Optikai különbségek a VAG feszítőgörgőinél

2009.11. állapot

INA 0046

1. ábra: A futópálya javított bevonata - itt példaszerűen ábrázolták az 531 0524 30 cikkszámún

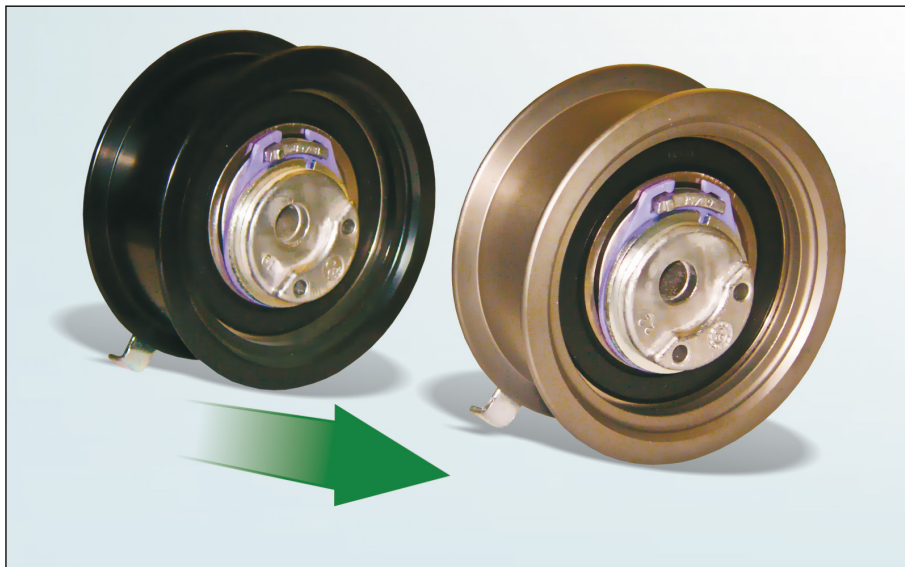
Termékeink állandó továbbfejlesztésének keretében a felsorolt feszítőgörgőknél a futótárcsák bevonatát módosították. Az új felület a régivel ellentétben magasabb ellenállóképességgel rendelkezik.

Az átmeneti időszakban a két kivitel felváltva előfordulhatnak. Mindkét változat teljesíti a műszaki specifikációkat és korlátozatlanul lehet használni.
